坪西路（水头-新大段）市政工程 涉古树原址保护方案（报批稿）

《坪西路(水头-新大段)市政工程 涉古树原址保护方案(送审稿)》专家评审意见

专家评审意见情况确认表

图 5.6 古树周边排水管线分布图

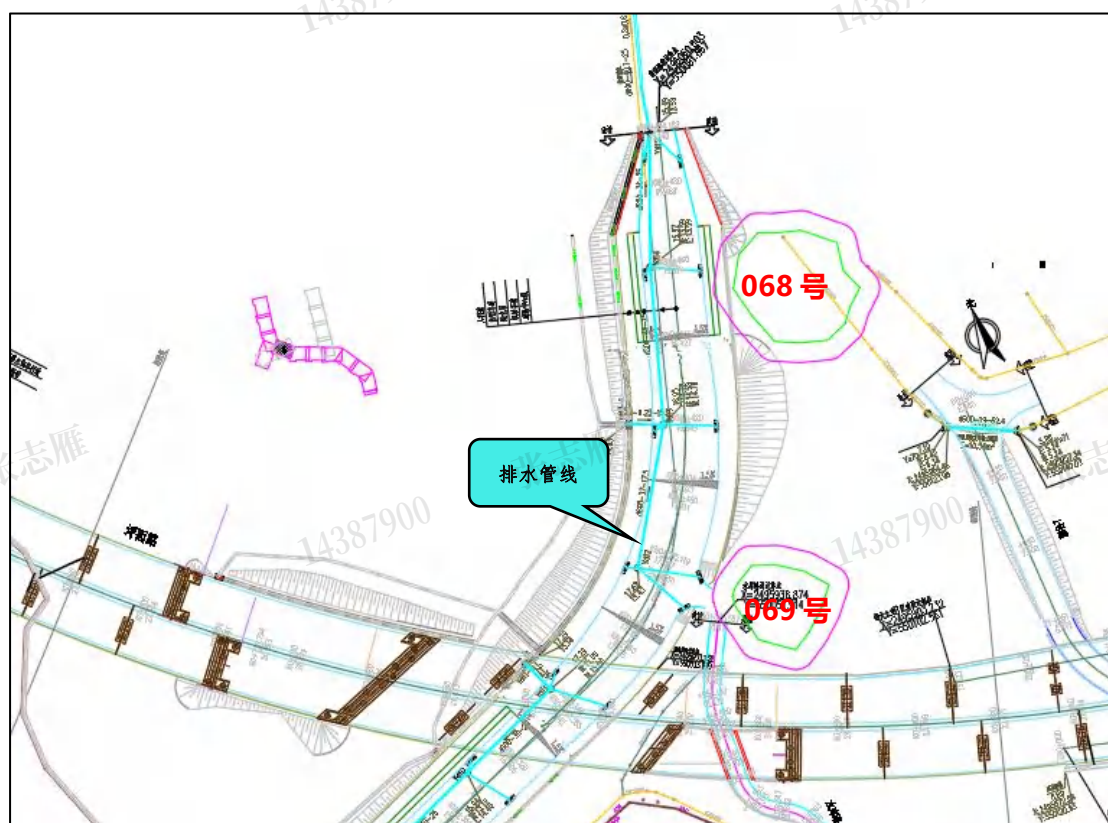
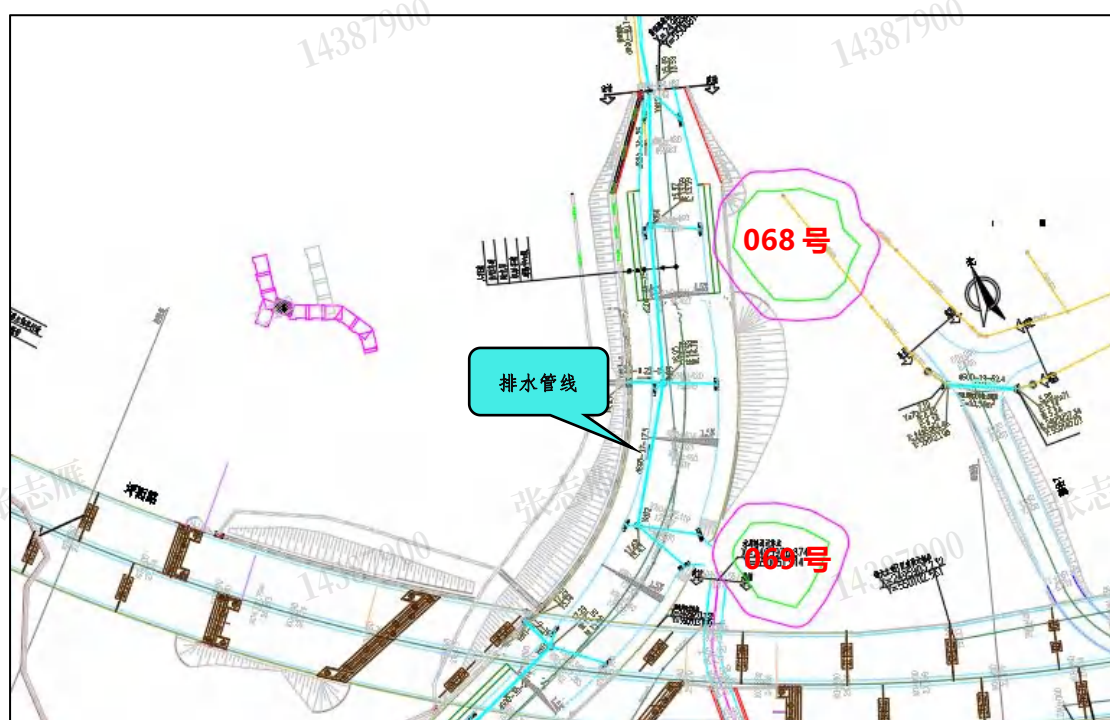
专家姓名	夏添
职称	高级工程师
工作单位	深圳市森斯环境艺术工程有限公司
项目名称	坪西路(水头-新大段)市政工程涉古树原址保护方案
建设单位	深圳市大鹏区建筑工务署
编制单位	深圳市鹏城林业调查规划院有限公司
专家评审意见	具体修改情况
1. 补充施工期的机械损伤。	已补充，详见 P54 施工潜在风险。
2. 补充具体施工责任人，工期时间，明确移交时间节点。	已补充，详见 P14 项目工期安排，P80 移交时间，P88 组织架构。
3. 细化排水沟的具体走向，设置土质生态沟。	已补充，详见 P77 保护范围内排水设计。
4. 补充土壤施肥复壮措施。	已补充，详见 P67、P78 土壤肥力改良，P81 促根施肥。
专家（签名）： 	
2024 年 05 月 08 日

8.2.3.与古树保护范围平面关系图

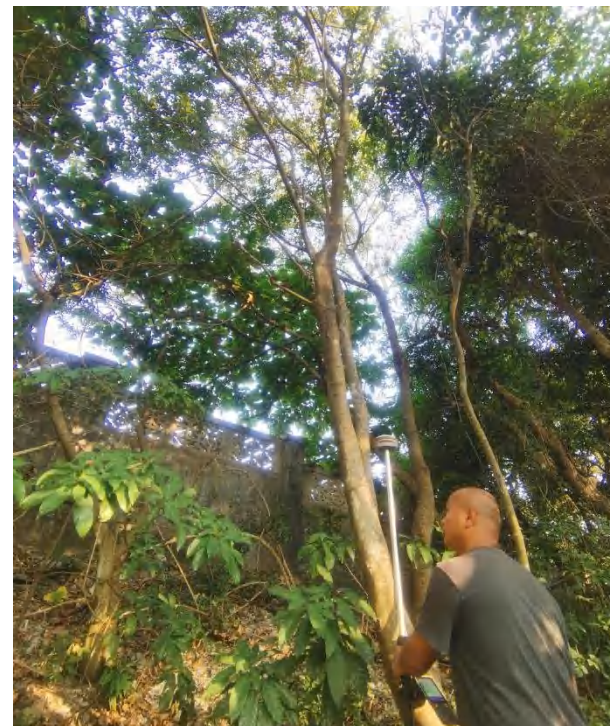
专家姓名	何国强		
职称	高级工程师		
工作单位	深圳大学（退休）		
项目名称	坪西路(水头-新大段)市政工程涉古树原址保护方案		
建设单位	深圳市大鹏区建筑工务署		
编制单位	深圳市鹏城林业调查规划院有限公司		
专家评审意见		具体修改情况	
1. 补充明确描述古树生长势。		已补充，详见 P19-20、P40-41 古树生长势状况。	
2. 补充现状道路、规划新建道路与古树之间的距离图。		已补充，详见附图 3 项目与古树保护范围平面关系图。	
3. 增加古树周边地形图，注意古树立地环境汇水区范围内的水土流失保持措施。		已补充，详见 P61-62、P75-77 保护范围内排水设计。	
专家（签名）：  2024 年 05 月 08 日
